公表日付	30/03/2015
書類番号	SUPAIR_2015/03_001
ページ番号	1 / 4

安全警告

対象: ワリビ2およびエヴァジオン2のレスキュー引き出しに関して

対処手順:

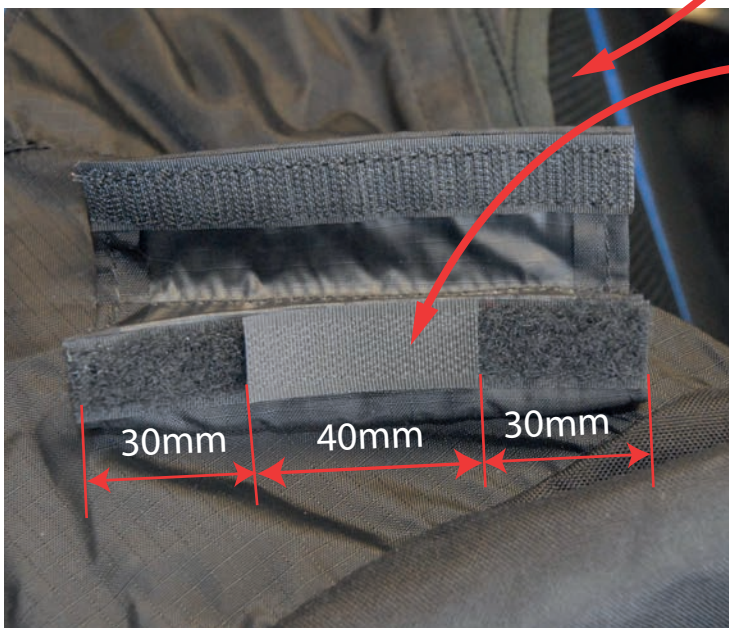
レスキューグル固定用のベルクロが連続しており、全長に渡って縫い付けられている。

シミュレーターにぶら下がった状態からレスキューグルの引きはがしテストを実施する

引きはがすのに困難がある

ベルクロの長さを短くしてください

ベルクロの長さを短くする方法:

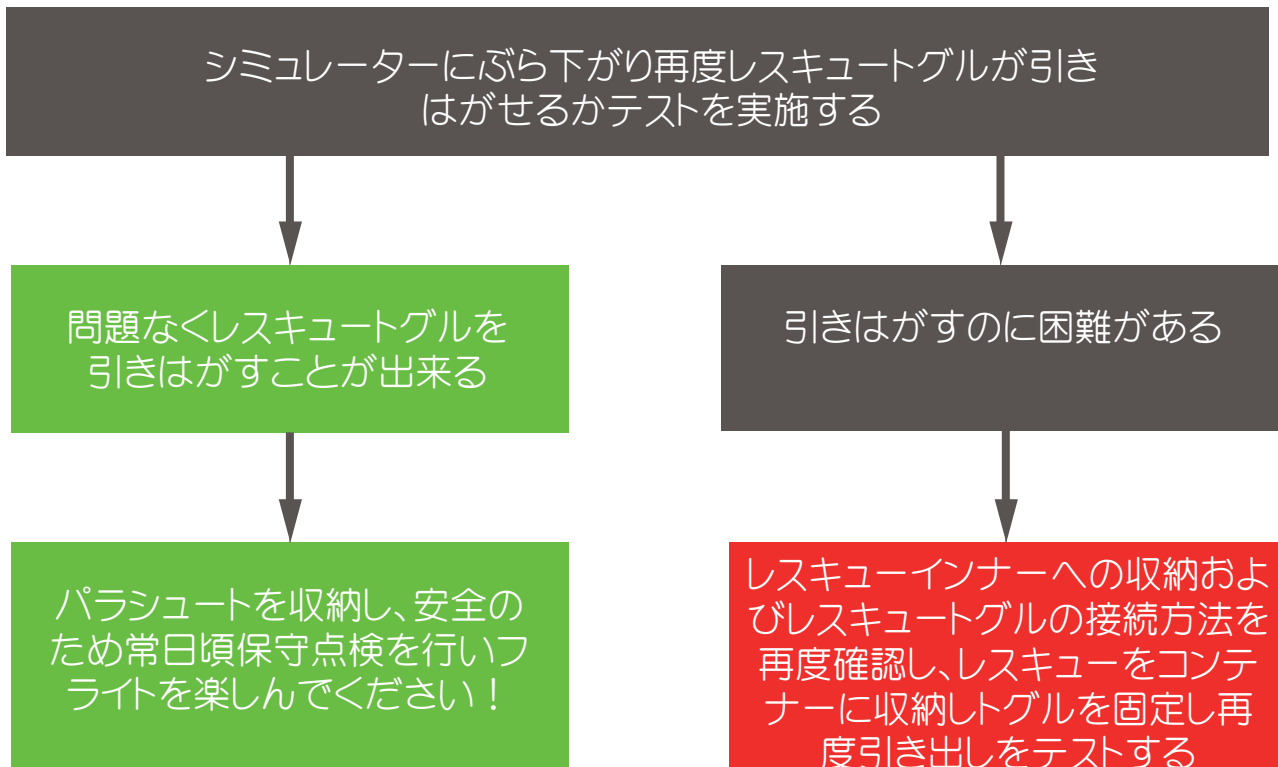
引き出し方向およびベルクロの古さによって、レスキュートグルを引きはがすことが難しくなる可能性がある。そのような場合にはパラシュートの引き出し、放出が出来なくなる恐れがある。

① 元のトグル固定フラップ

トグル固定フラップを開ける:
ベルクロは連続している ②

③ 解決策:

元のメス側のベルクロの中央部に幅16mm長さ4cmのオスのベルクロを張り付ける

こうすることによりベルクロによる接着力が弱められ、レスキュートグルの引きはがしが容易になる
